STADT BRAKE

Bebauungsplan Nr. 80 "St. Bernhard-Hospital Brake"

frühzeitige Beteiligung der Behörden und
sonstiger Träger öffentlicher Belange
(§ 4 (1) BauGB)

Abwägungsvorschläge

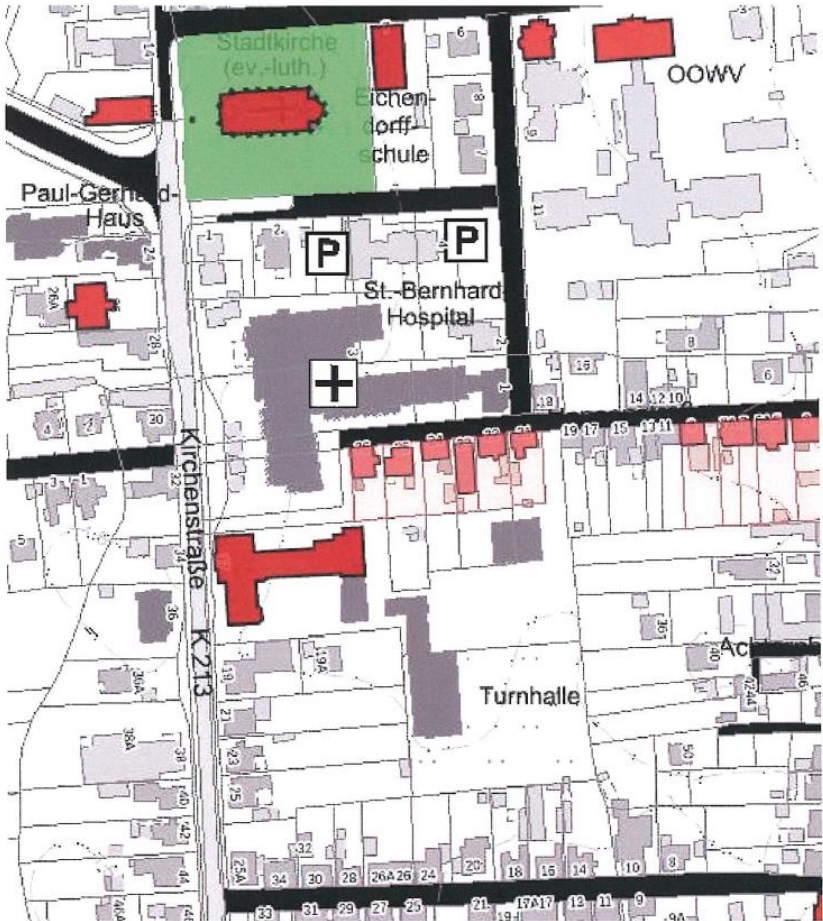
Anregungen	Abwägungsvorschläge
 <p data-bbox="212 831 1088 890">Adabweb-Foto vom 08.03.2022: Haasenstr. 23, Brake: Baudenkmal nach § 3 (3) NDSchG</p> <p data-bbox="212 922 1088 1166"><u>Haasenstraße 22: Wohnhaus nach § 3 Abs. 3 NDSchG aus geschichtlichen und städtebaulichen Gründen:</u> Giebelständiger eineinhalbgeschossiger Putzbau von fünf Achsen (im Giebelvier) mit Drempelunter Satteldach (Typus "Oldenburger Hundehütte"). Eingang mittig. Öffnungen segmentbogig. Giebel ausgezogen. Putzgliederung: Rahmungen der Öffnungen, Brüstungsfelder, Traufgesims, an der Giebelspitze und am Giebelfuß Aufbauten auf Konsolen. Baugleich mit Haasenstraße 24. Erbaut 1893.</p>

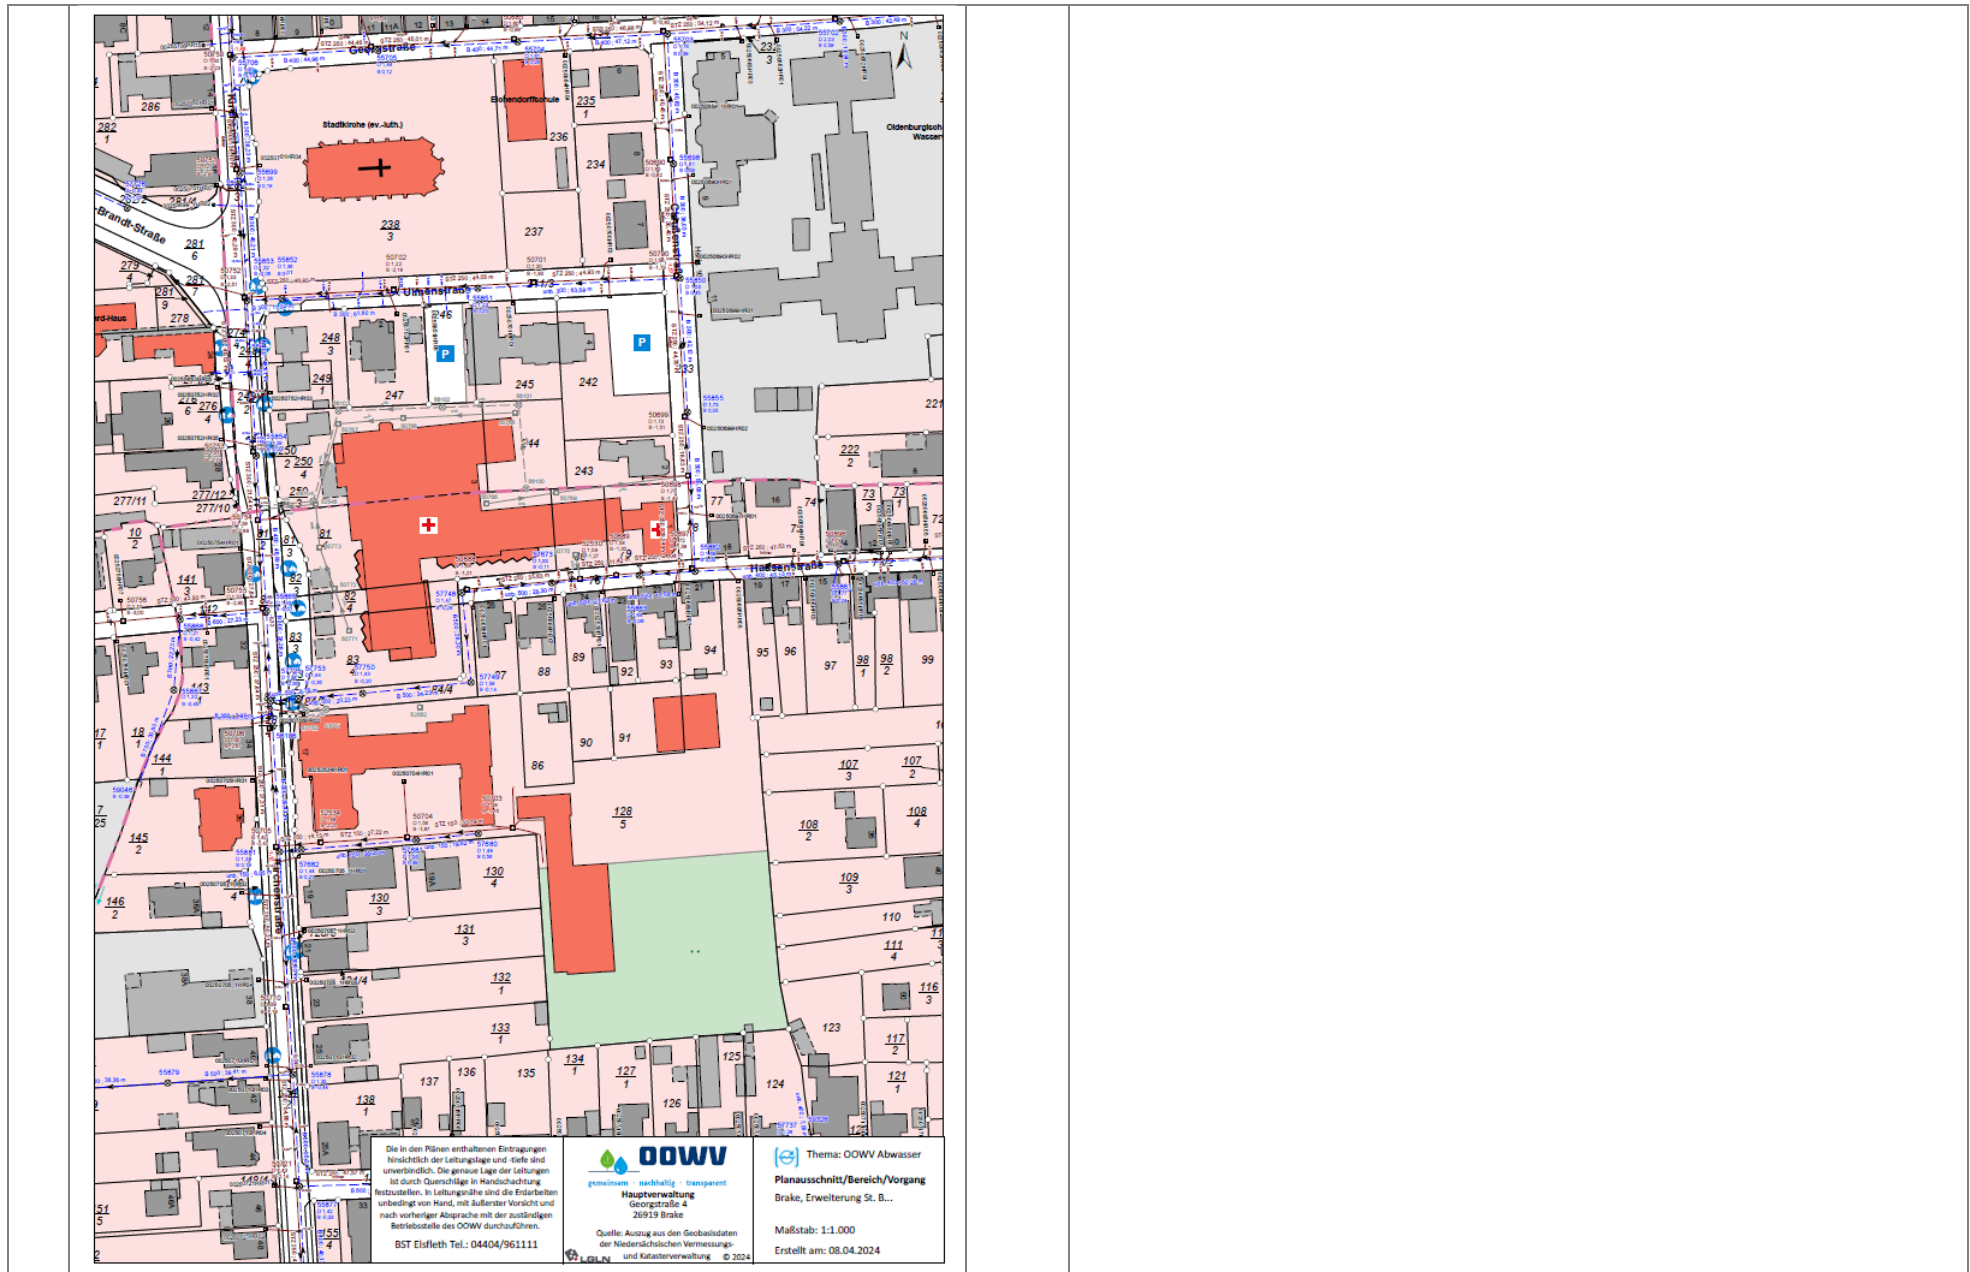
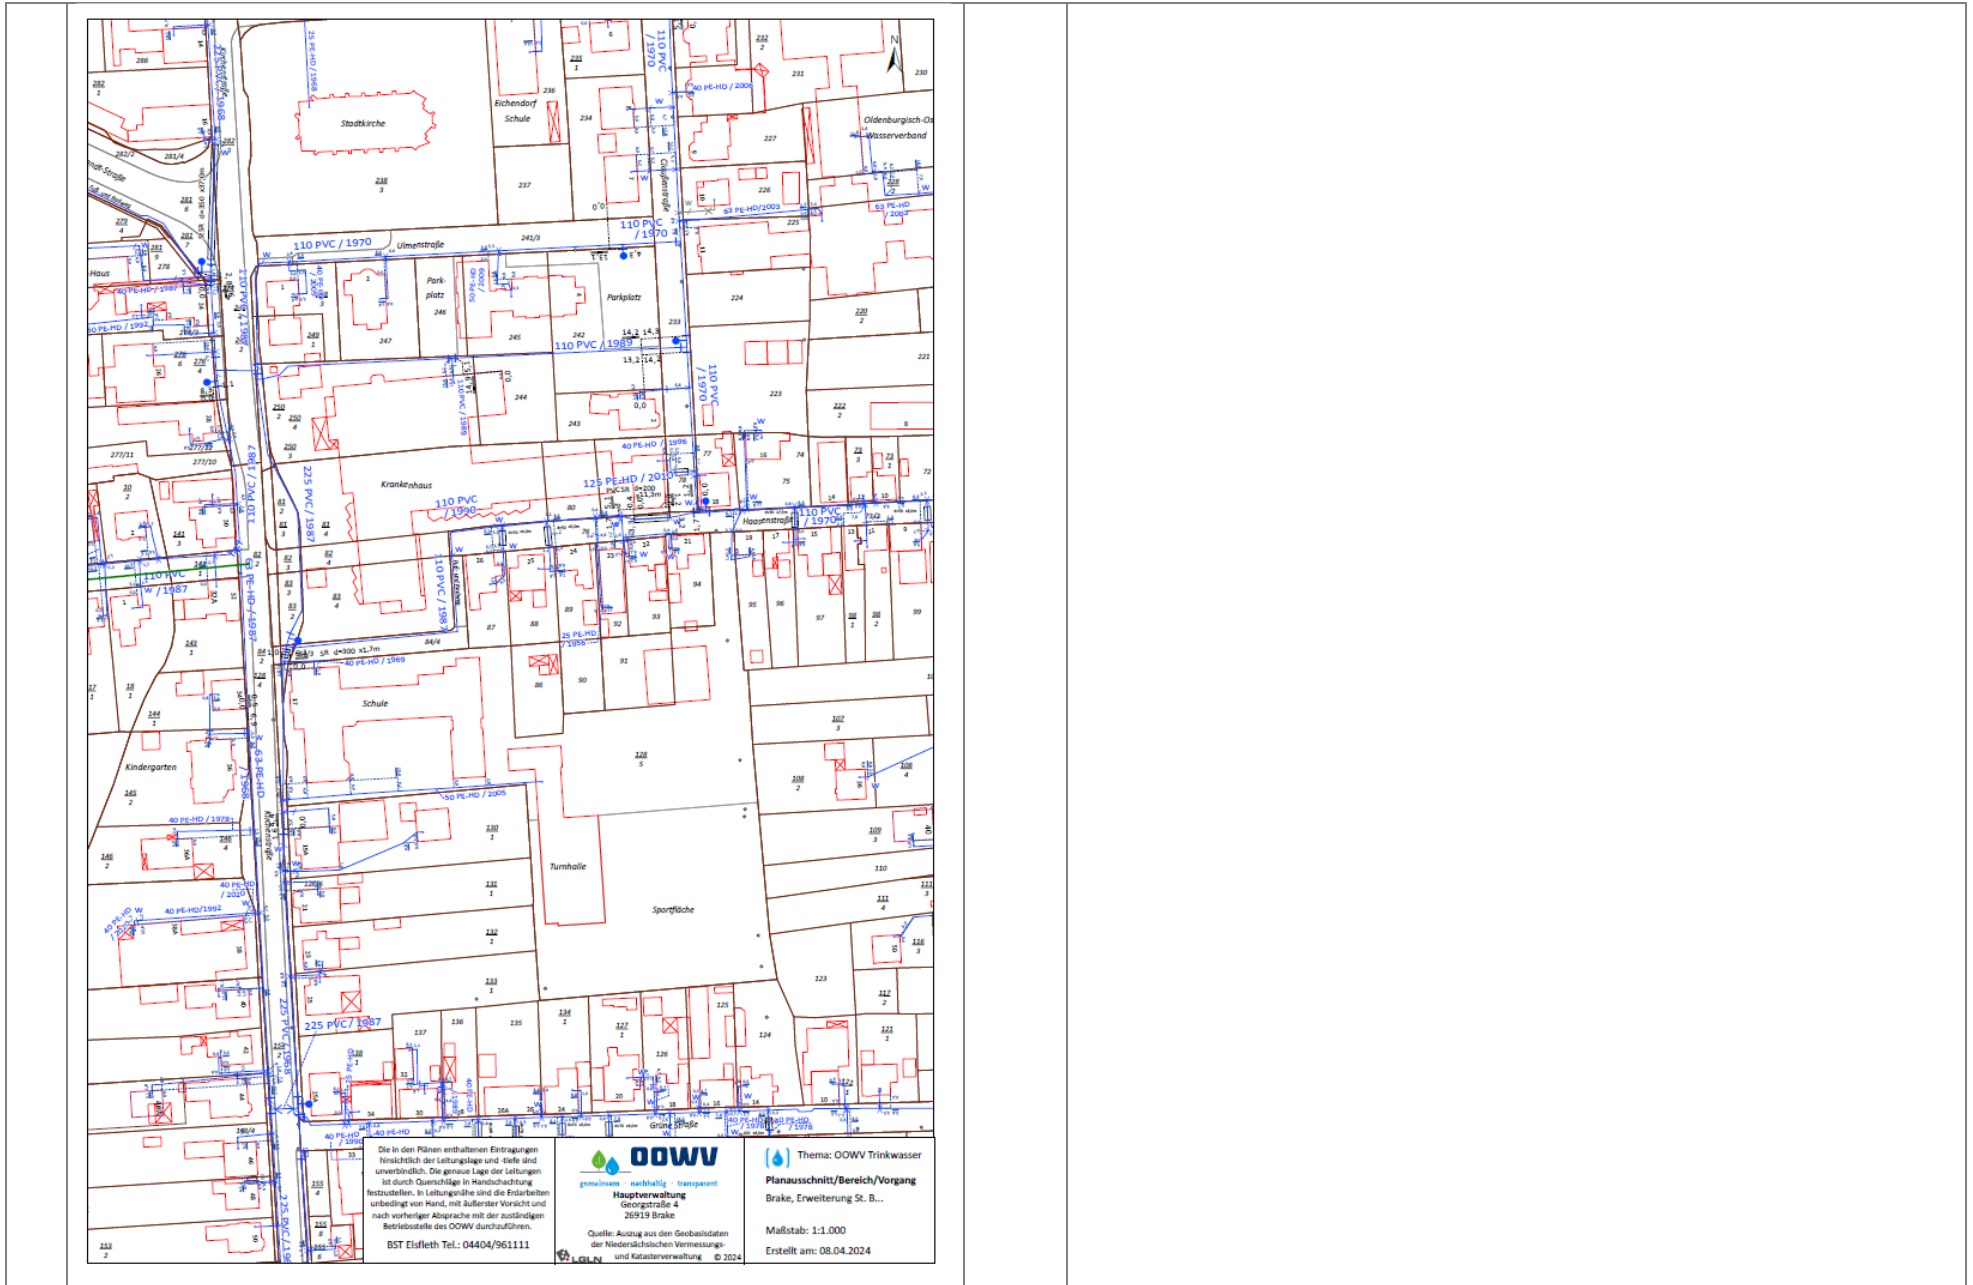
<p>OOWV Georgstraße 4 26919 Brake</p>			
	<p>wir bedanken uns für die Übersendung der Unterlagen zum oben genannten Vorhaben und für die Beteiligung als Träger öffentlicher Belange. Nach Prüfung der Unterlagen nehmen wir wie folgt Stellung: Im Bereich des Plangebietes befinden sich Ver- und Entsorgungsleitungen des OOWV.</p>

<p>Wir bitten Sie sicherzustellen, dass die Leitungen weder mit einer geschlossenen Fahrbahndecke, außer in Kreuzungsbereichen, noch durch Hochbauten überbaut werden. Außerdem ist eine Überpflanzung der Leitungen oder anderweitige Störung oder Gefährdung in ihrer Funktion auszuschließen. Um für die Zukunft sicherzustellen, dass eine Überbauung der Leitungen nicht stattfinden kann, werden Sie gebeten, ggf. für die betroffenen Leitungen ein Geh-, Fahr- und Leitungsrecht einzutragen.</p> <p>Im weiteren Teil gliedert sich die Stellungnahme in den Punkten:</p> <ul style="list-style-type: none"> • Versorgungssicherheit • Entsorgungssicherheit • Indirekteinleitung <p>Diese müssen inhaltlich getrennt voneinander betrachtet werden.</p> <p>Versorgungssicherheit Die entstehenden Grundstücke im Plangebiet können an unser Trinkwasserversorgungsnetz angeschlossen werden. Die notwendigen Rohrverlegungsarbeiten und Grundstücksanschlüsse können nur auf der Grundlage der Allgemeinen Bedingungen für die Versorgung mit Wasser (AVBWasserV) des OOWV und unter Berücksichtigung des Begleitvertrages für die Stadt Brake durchgeführt werden. Bitte beachten Sie bzgl. der Mindestabstände zu Bauwerken und Fremdanlagen sowie die Anforderungen an Schutzstreifen das DVGW Arbeitsblatt W 400-1.</p> <p><u>Versorgungsdruck</u> Der Versorgungsdruck in unserem Trinkwassernetz in der Umgebung des Plangebietes wird auch in Spitzenlastsituationen als komfortabel beurteilt. Daher wurde auf eine detailliertere Betrachtung der Auswirkungen durch das neue Plangebiet für diese Stellungnahme verzichtet. Der Versorgungsdruck erfüllt die Mindestanforderungen gemäß Regelwerk DVGW W 400-1. Kunden mit einem hohen Trinkwasserbedarf haben frühzeitig die Versorgungsmöglichkeiten mit dem OOWV abzuklären. Zur Beurteilung durch den OOWV sind Auskünfte über den erwarteten monatlichen oder jährlichen Bedarf und den Spitzendurchfluss erforderlich.</p>	<p>Der Hinweis ist in der Ausführungsplanung zu berücksichtigen.</p> <p>Der Anregung wird nicht gefolgt. Überwiegend handelt es sich um Hausanschlussleitungen bzw. im öffentlichen Straßenraum verlaufende Leitungen. Die zwischen dem Bestandsgebäude der Klinik und der ehemaligen Schule verlaufende Leitung wird in der aktuellen Projektplanung durch ein Gebäude überplant. Hier sind in der Genehmigungsplanung Abstimmungen mit dem OOWV erforderlich.</p> <p>Der Hinweis wird zur Kenntnis genommen.</p> <p>Die nebenstehenden Hinweise können im Rahmen der Bauausführung berücksichtigt werden.</p> <p>Der Hinweis wird zur Kenntnis genommen und an den Klinikbetreiber weitergeleitet.</p>
